REPÚBLICA DE PANAMÁ
MINISTERIO DE AMBIENTE

RESOLUCIÓN DEIA-IA- 086 **- 2023**
De 21 **de** Nov **de 2023**

Por la cual se resuelve la solicitud de evaluación del Estudio de Impacto Ambiental (EsIA), Categoría II, correspondiente al proyecto **SOLICITUD DE EXTRACCIÓN PIEDRA DE CANTERA** cuyo promotor es la **FUNDACIÓN LAHIN**.

Respuesta 3b

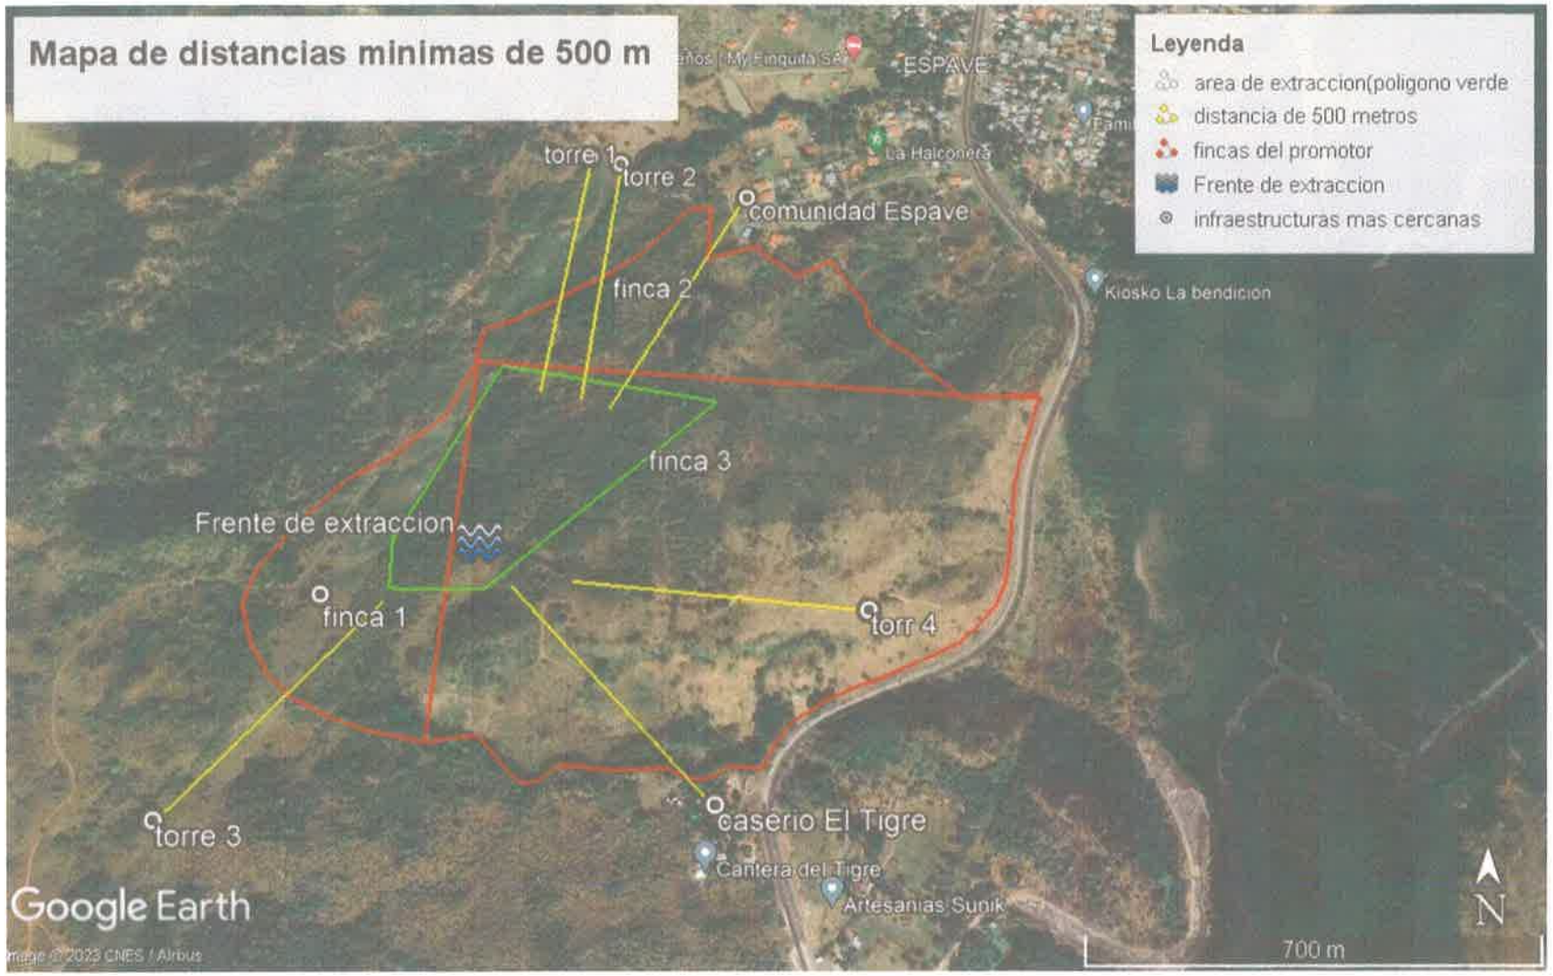
b. *Presentar mapa o plano geográfico a una escala adecuada donde se visualice la distancia de viviendas y otras infraestructuras de acuerdo a los lineamientos señalados por la Ley N°32 de 9 de febrero, con sus respectivas coordenadas de ubicación."*

Mapa de distancias minimas de 500 m
Leyenda
area de extraccion(poligono verde
distancia de 500 metros
fincas del promotor
Frente de extraccion
infraestructuras mas cercanas
ESPAVE
La Halconera
torre 1
torre 2
comunidad Espave
finca 2
Kiosko La bendicion
finca 3
Frente de extraccion
finca 1
torr 4
torre 3
caserio El Tigre
Cantera del Tigre
Artesanias Sunik
Google Earth
700 m
N

UBICADO EN EL CORREGIMIENTO DE SAJALISES Y BEJUCO,
DISTRITO DE CHAME, PROVINCIA DE PANAMA OESTE

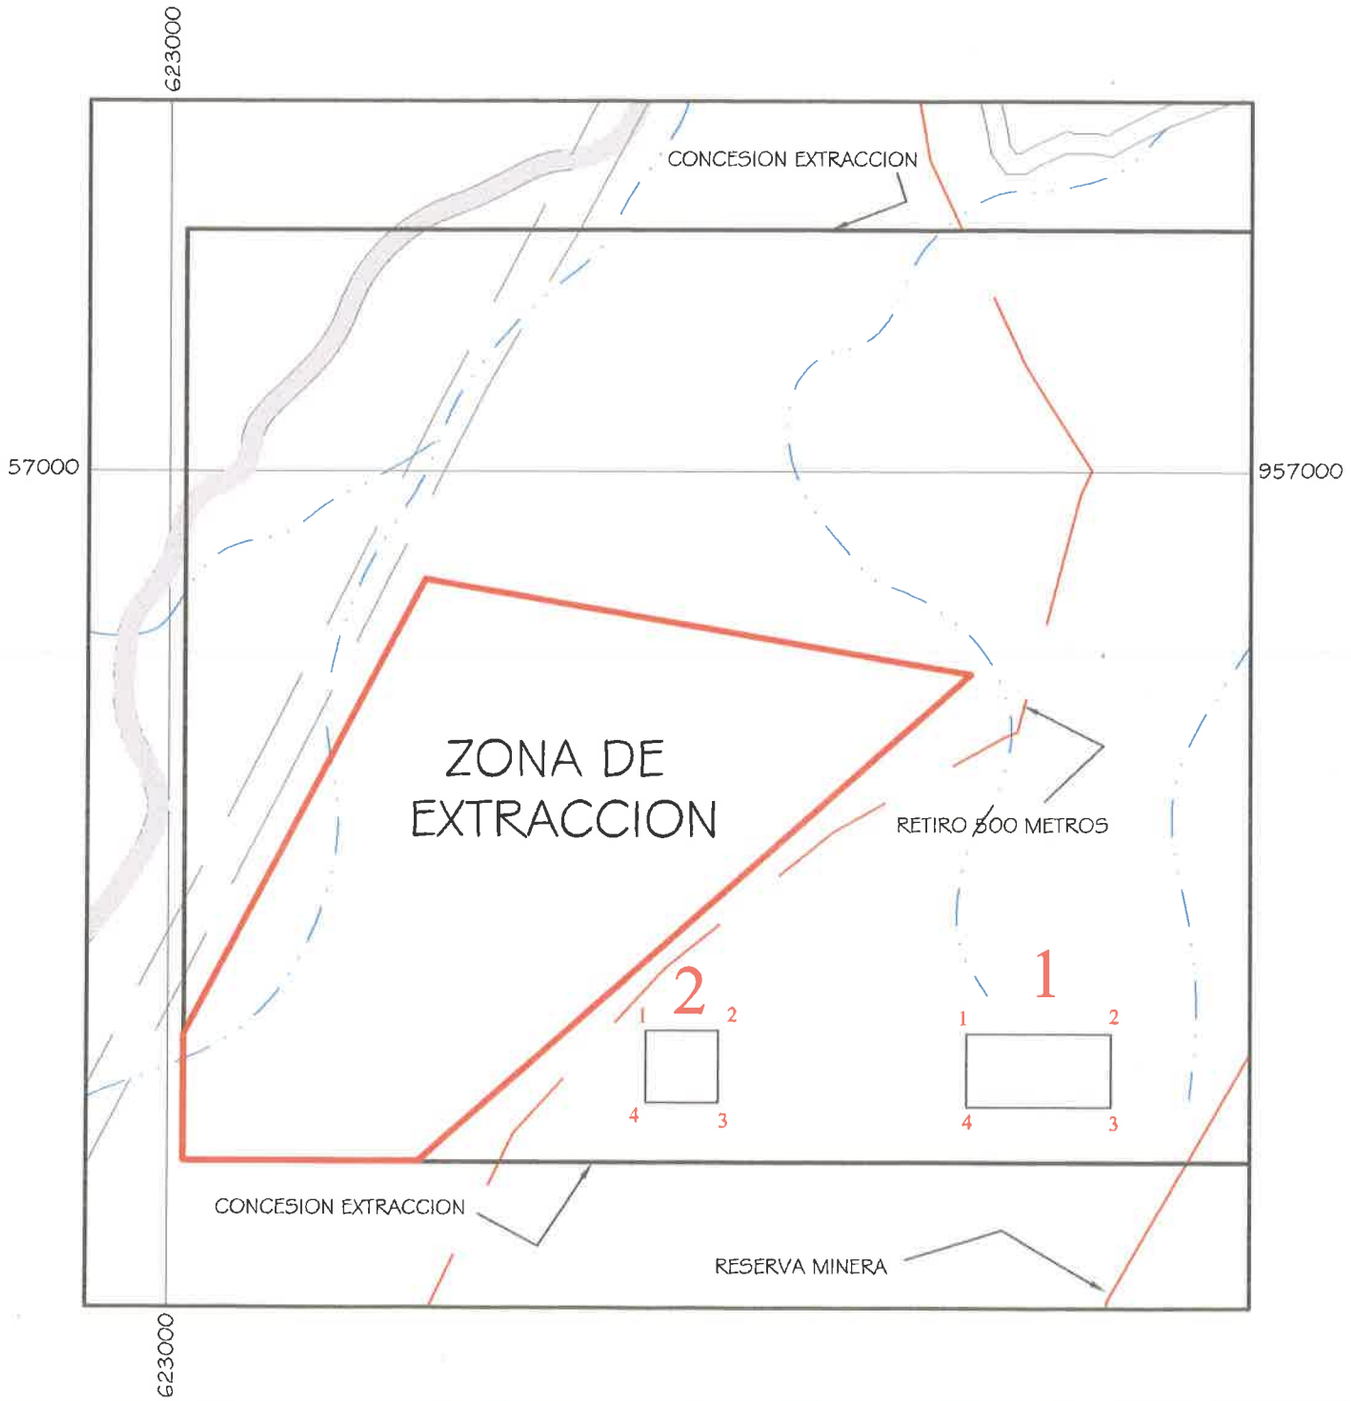
a. *Presentar mapa o plano geográfico a una escala adecuado, donde se visualice la ubicación de infraestructura o componente del proyecto, con sus respectivas coordenadas y superficies de cada una.* (Indicados en la Tabla No. 1: Áreas operativas del proceso de extracción a cielo abierto Tosca y piedra de cantera).

- **Al subpunto 2 (a)**, la cual hacía referencia en, presentar mapa o plano geográfico a una escala adecuado, donde se visualice la ubicación de infraestructura o componente del proyecto, con sus respectivas coordenadas y superficies de cada una. Al respecto, el promotor indica que, *"se adjunta el plano con la ubicación de la infraestructura básica, la cual se lista en el plano y ubicaremos en un polígono de 5,100 m^2, aportando sus respectivas coordenadas, también se aportan las coordenadas del polígono donde ubicaremos la escombrera de estéril y la pila de acopio de material molido, Anexo 3"* (ver foja 150 del expediente administrativo).

ANEXO 1

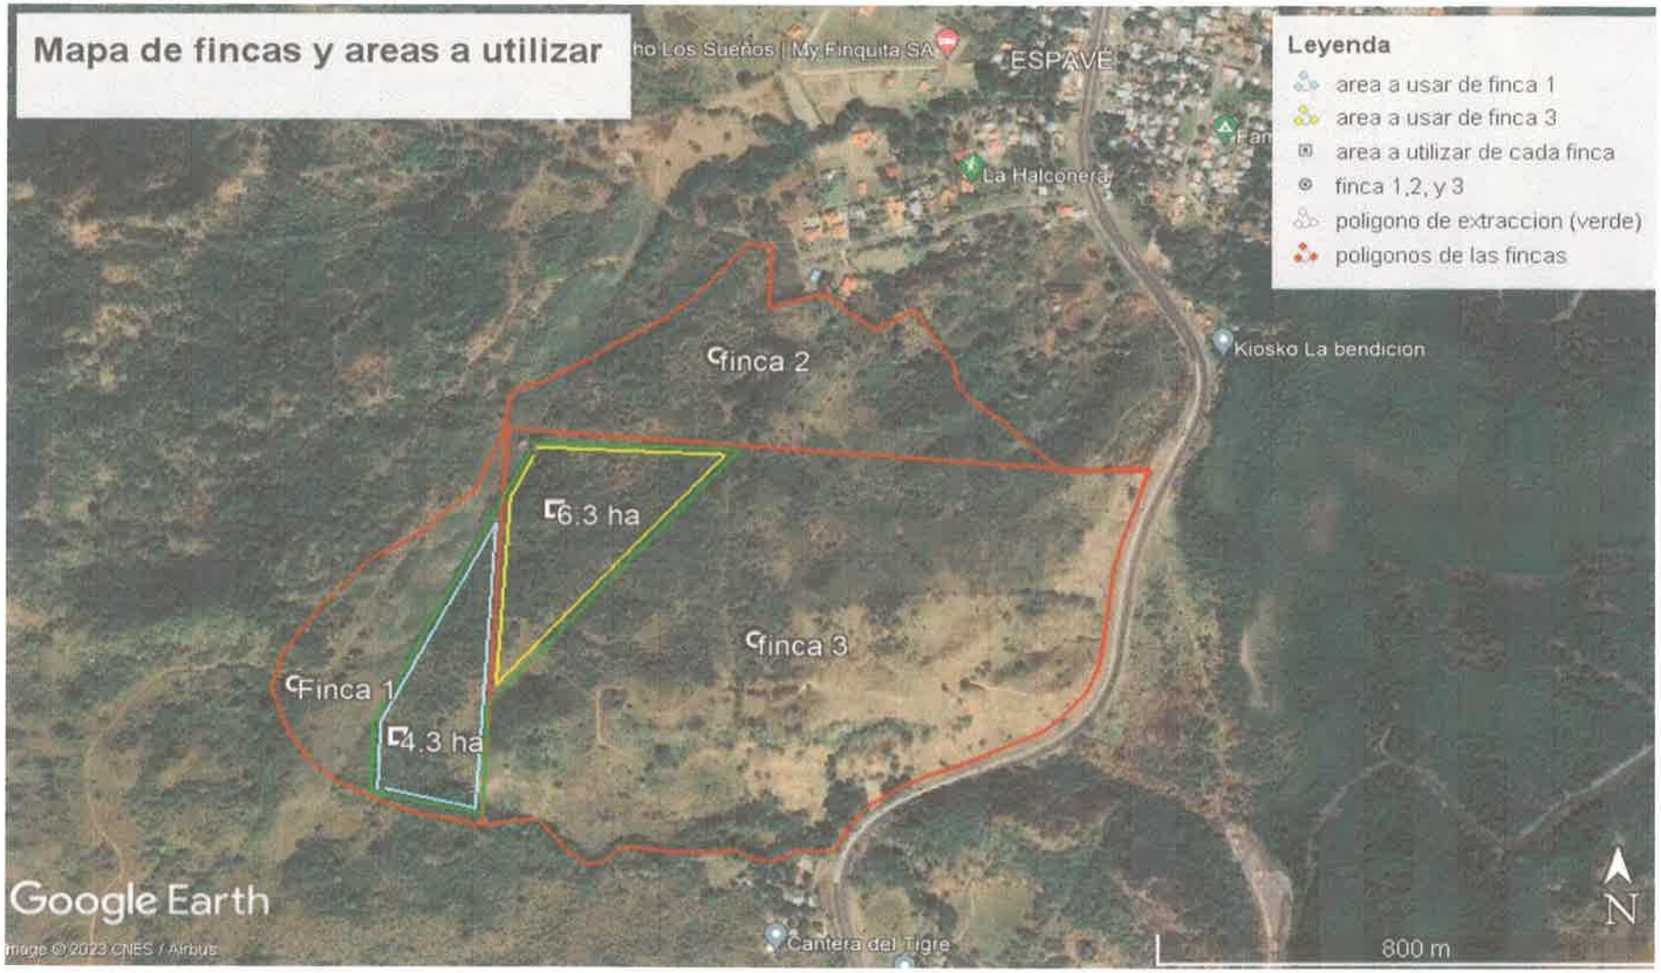
c. Presentar mediante plano la ubicación de cada finca y áreas a utilizar.

- **Al subpunto (c),** la cual hacía referencia en, presentar mediante plano la ubicación de cada finca y áreas a utilizar. Al respecto, el promotor indica que, en anexo 1 se adjunta el plano de ubicación de las 3 fincas con las áreas a utilizar (ver foja 180 y 138 del expediente administrativo).

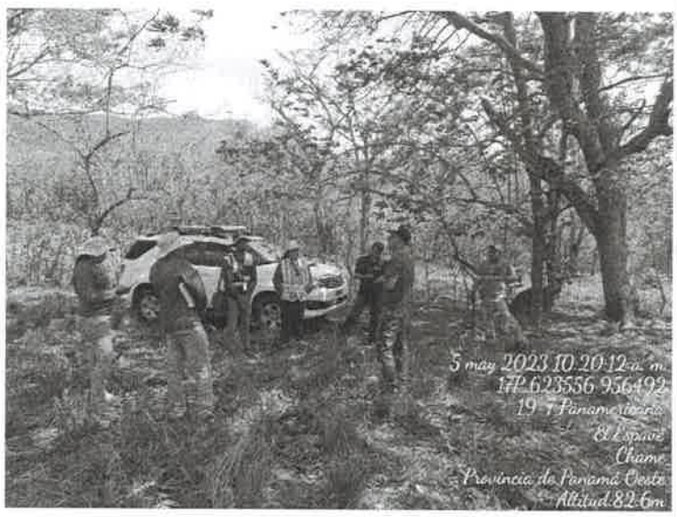
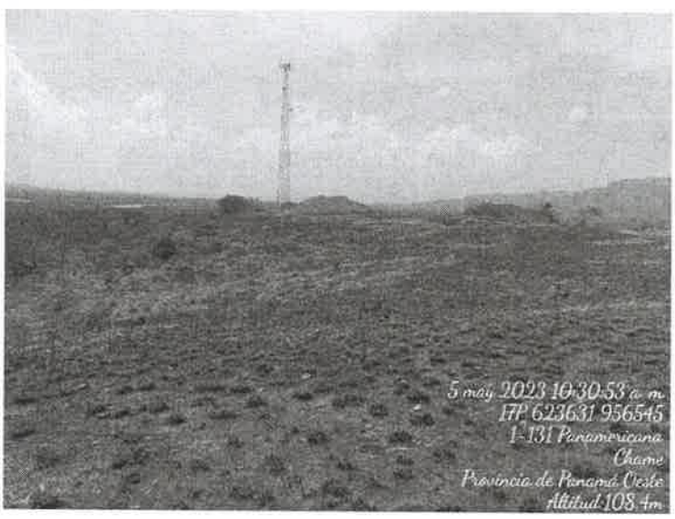
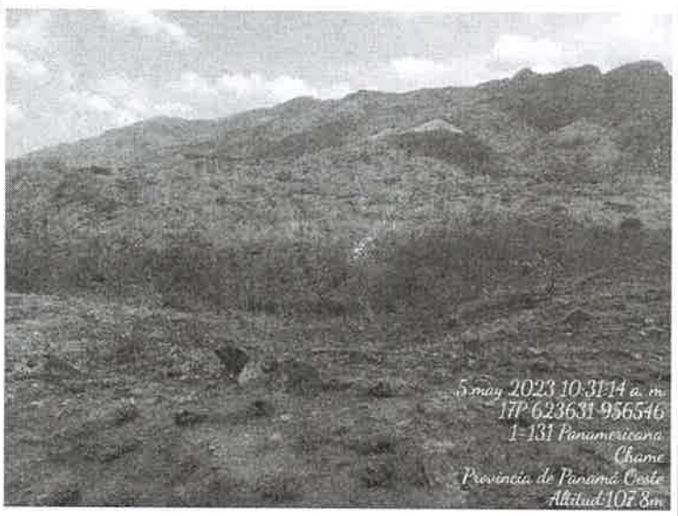
Observamos que en el área del alineamiento donde se pretende desarrollar el proyecto existen árboles de diferentes especies que se verán afectados, sin embargo no estas descritos en el inventario presentado, la vegetación su mayoría era tipo gramínea con árboles dispersos, rastrojo, bosque secundario con desarrollo intermedio.

El polígono donde se pretende desarrollar el proyecto no estaba delimitado en campo.

Cabe mencionar que el inventario forestal, presentado no menciona todas las especies arbóreas que se observaron al momento de la inspección, ni los diferentes estratos vegetales.
